Brandteknisk gennemgang

Møllecentret

Mølle Alle 5
4900 Nakskov

Udarbejdet: 18.02.2020
Sag nr.: 19203
Udarbejdet af: JJ

Udklip af tegn. 1210B (blok A, 1. sal):

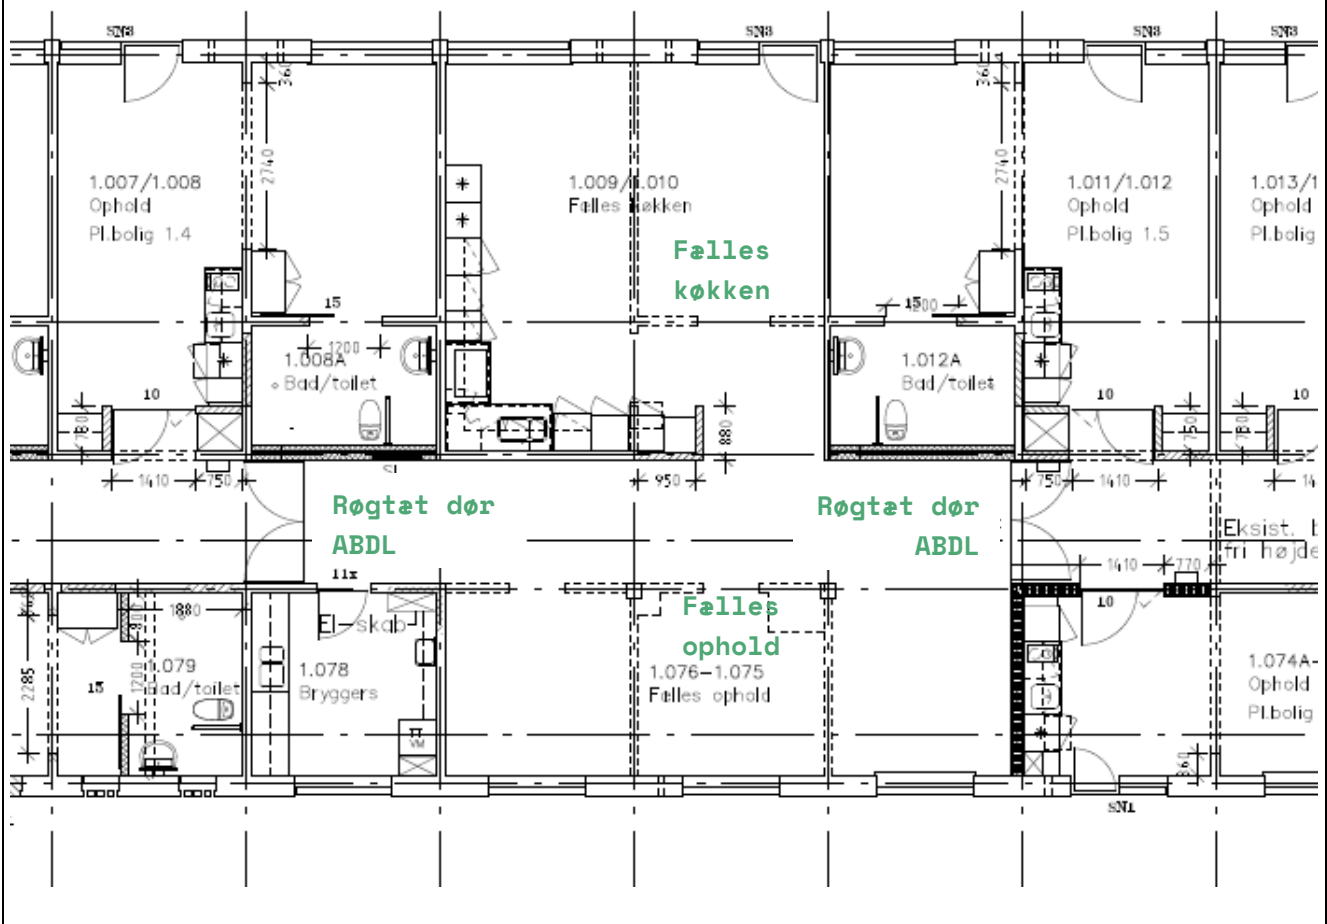
I blok A, på 1. og 2. sal er kun anvist flugtveje med belyste flugtvejsskilte i en retning fra boliger (der er ikke anvist flugtveje gennem fælles ophold / fælleskøkkener). Fælleskøkkener på 1. og 2. sal i blok A er adskilt fra flugtvejsgange med røgtætte døre med ABDL.

Foto 10
Blok A, 1. sal.
Der er ikke anvist flugtvej gennem fælles ophold / fælleskøkken.
(Kun anvist 1 flugtvejs fra boliger).

- Der etableres 2 flugtveje fra alle boliger.
- Fælleskøkkener aflukkes i særskilte brandceller.
- Selvlukkende funktion etableres på døre til depoter etc.
- Ved trapperum ved hovedindgang etableres direkte udgang til terræn i det fri.
- Trapperum ved hovedindgang, ændres således at der ikke er vinkelsmitte.
- Trætrappe i blok C brandsikres.
- Der etableres røglemme i trapperum i blok C.
- Etageadskillelser i blok C brandsikres.
- Bygningen udføres med sprinkling, alternativt undersøges om andre aktive brandsikringstiltag, fx vandtågeanlæg, inergen-anlæg eller ABDL-døre til boliger.

Udklip af tegn. nr. 1115B (blok C, 2.sal):

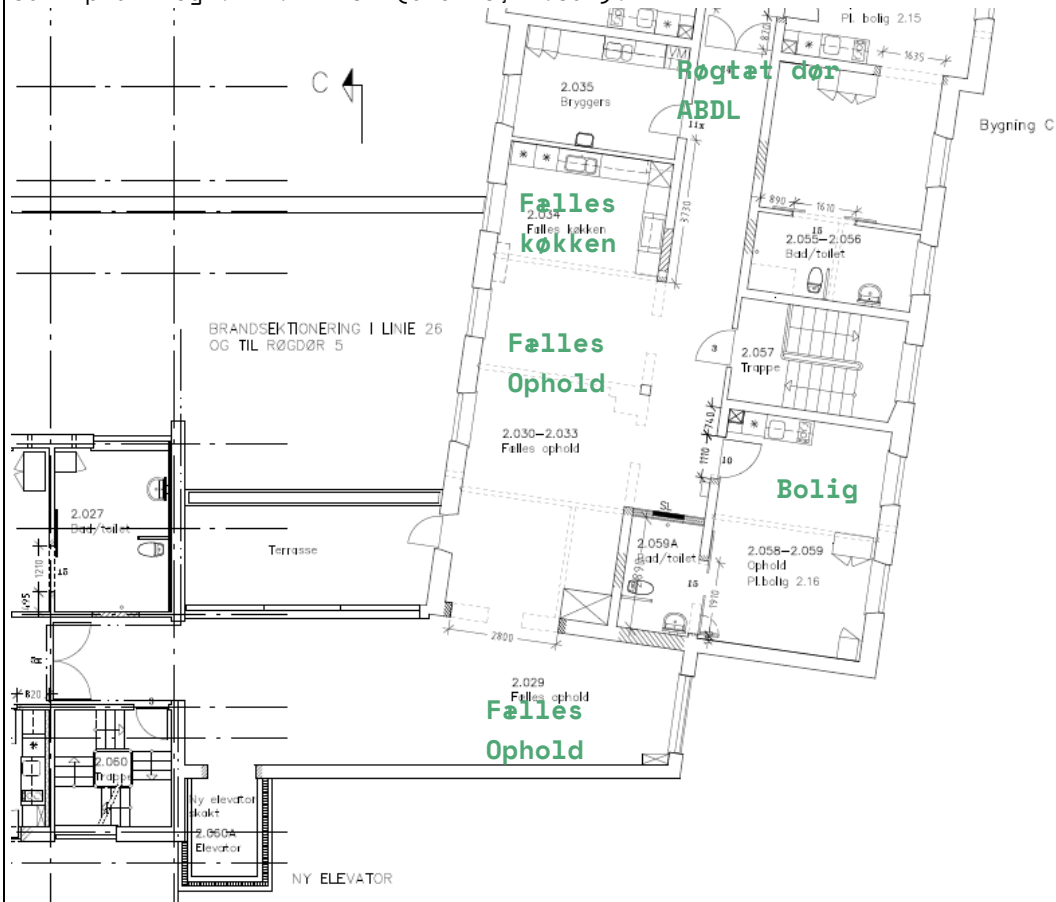
I blok C, 1. og 2. sal er der på hver etage en bolig med udgang direkte til fælles ophold / fælles køkken.

Bolig med direkte udgang til fælles ophold / fælleskøkken

Udklip af tegn. nr. 1120B (blok C, 3.sal):

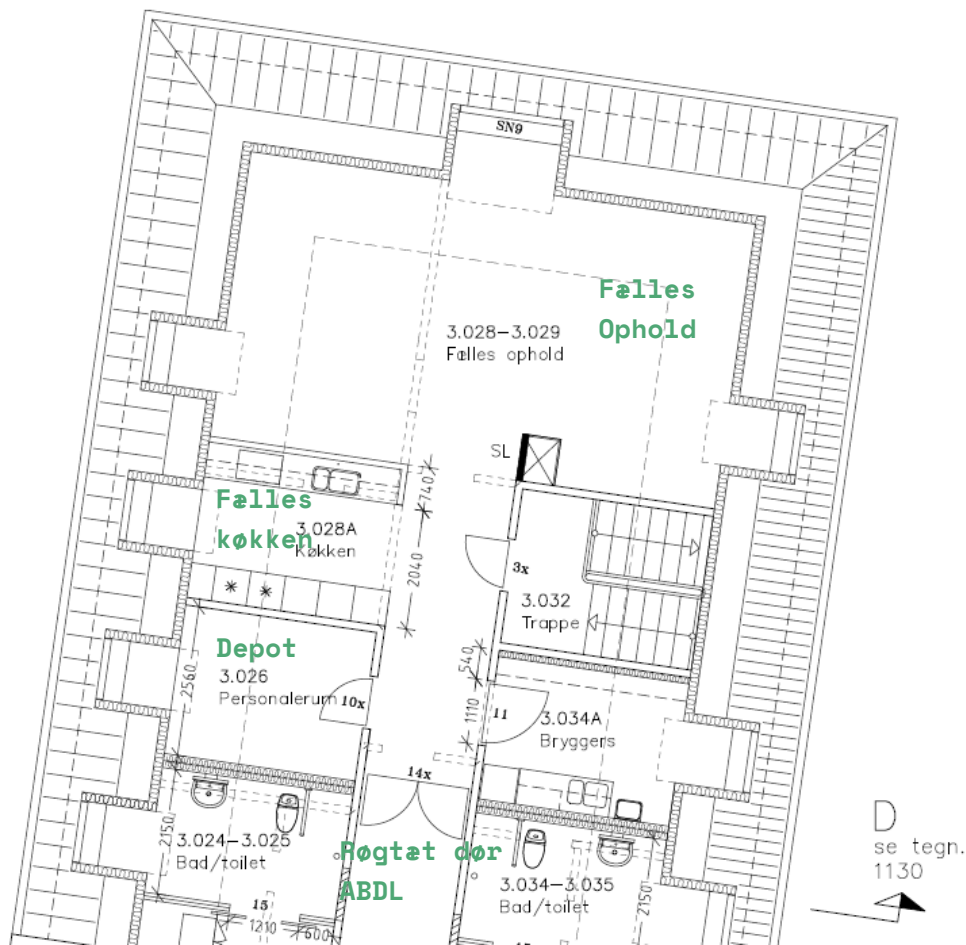
I blok C, 3. sal er der flugtvej gennem fælles ophold / fælles køkken.

Flugtvej gennem fælles ophold / fælles køkken

Udklip af tegn.nr.: 1205D:

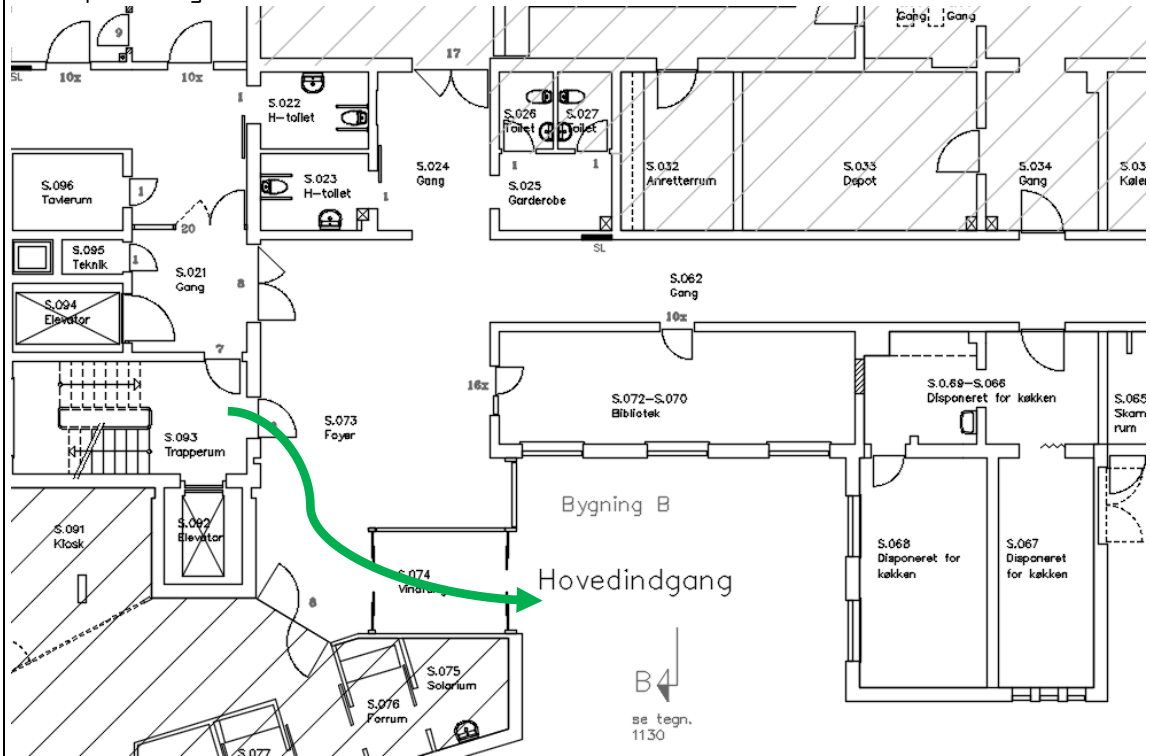
Trapperum S.093 har udgang gennem rum S.073 Foyer, som står i åben forbindelse med gangarealer.

Foto 20
Blok C, Trapperum mod nord.
Trætrappe.

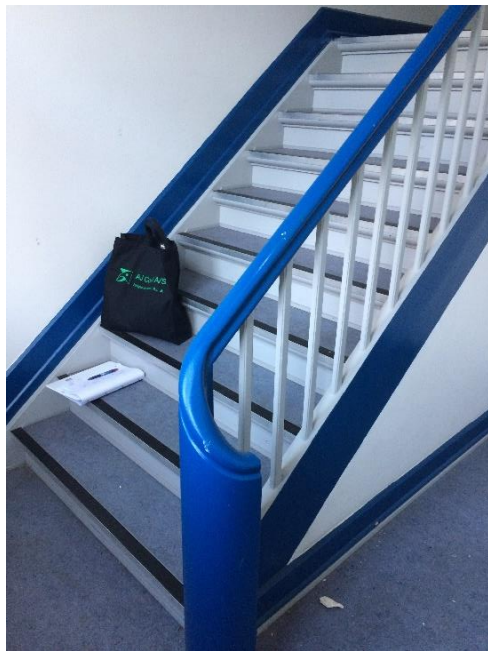
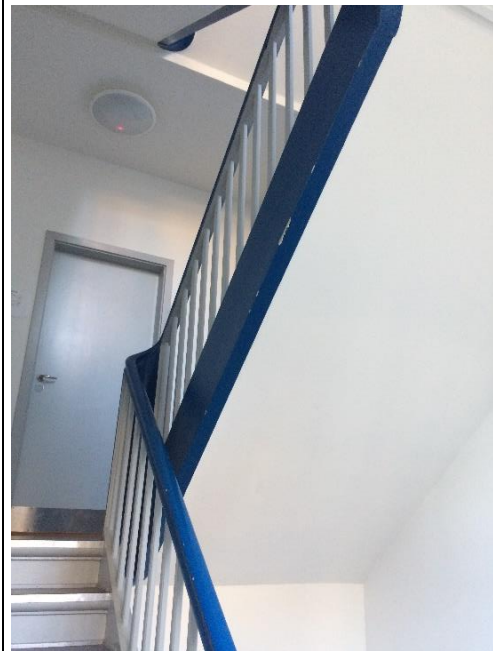
Trapper i blok C er trætrapper som ikke overholder BS30 se nedenfor under pkt. 7.4.1.2.

7.4.1.2 Trætrapper i blok C

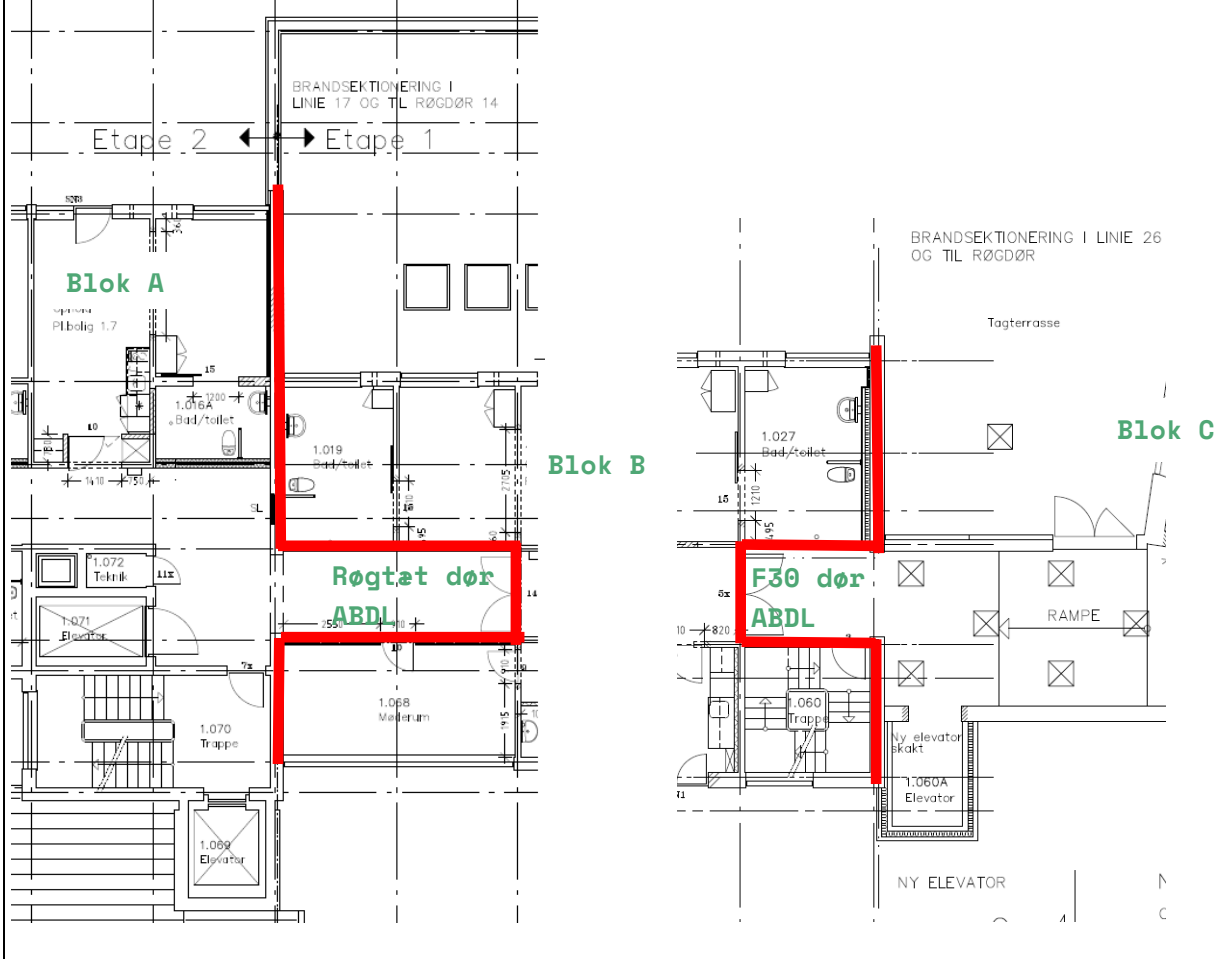
I det foreliggende materiale er kun vist 2 lodrette brandsektionsadskillelser, placeret som vist nedenfor. Der er i materialet ikke vist, at trapperum skal være særskilte brandsektioner se nedenfor under pkt. 7.6.1.1.

Vandret brandsektionering er ikke vist entydigt i materialet, men ud fra ventilationsdiagrammer kan det tolkes, at der er vandret brandsektionering.

Hvis der er vandret brandsektionering er største brandsektioner 1. og 2. sal i blok A. Disse brandsektioner er med vandret brandsektionering ca. 625 - 650 m².

Udklip af tegn. 1205D:

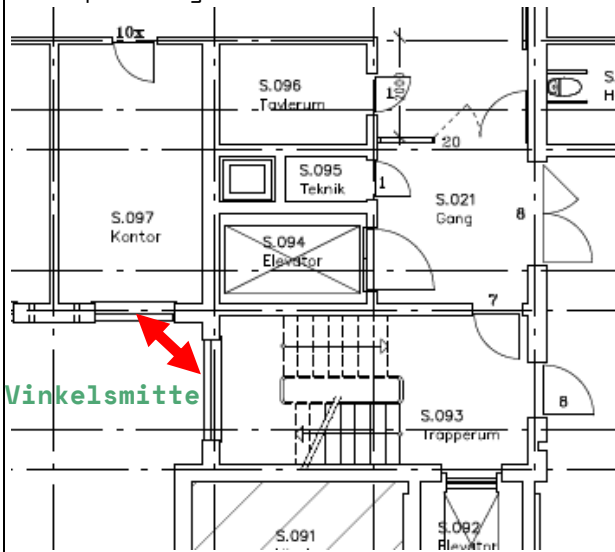
Ved trapperum ved hovedindgang er der vinkelsmitte mellem brandsektioner.

7.6.1.2 Vinkelsmitte ved trapperum ved hovedindgang

Udklip af tegn. nr. 1010B:

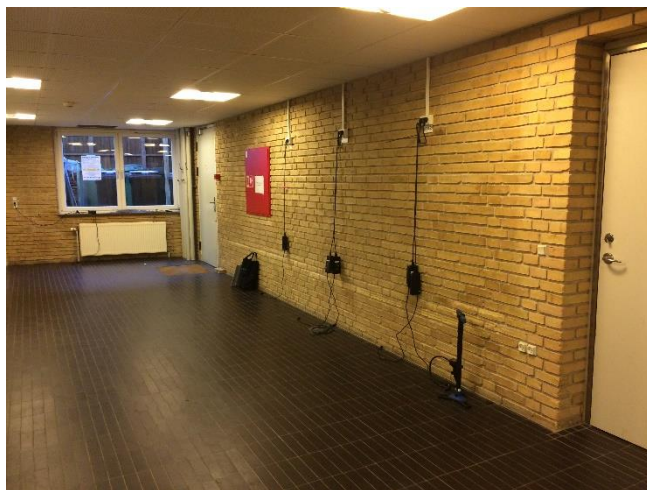
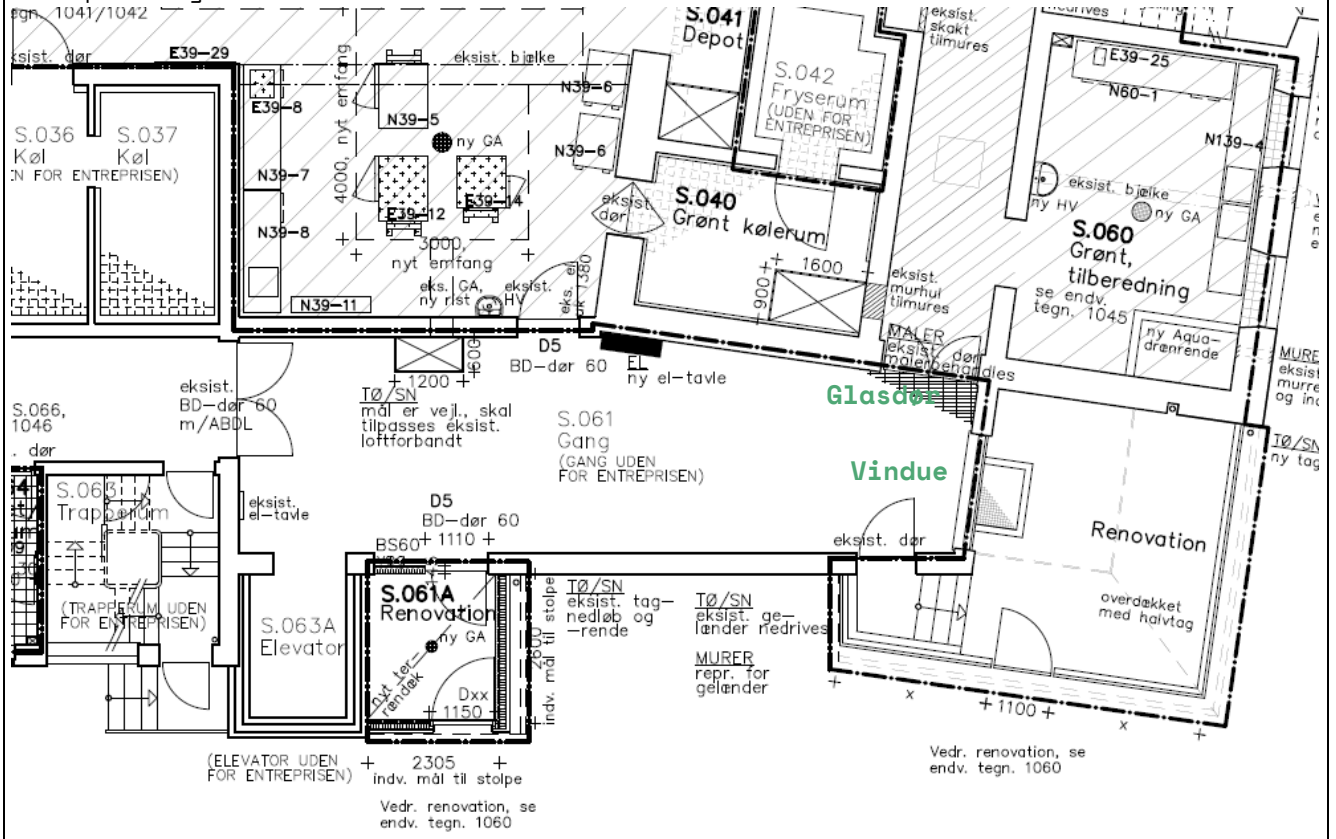
I stueetage mellem blok B og C er gangareal inddraget til opladning af el-cykler, gulvvaskemaskine. Ud for udv. vindue til gang er etableret renovation.

7.6.1.4 Gangareal i stueetage mellem blok B og C
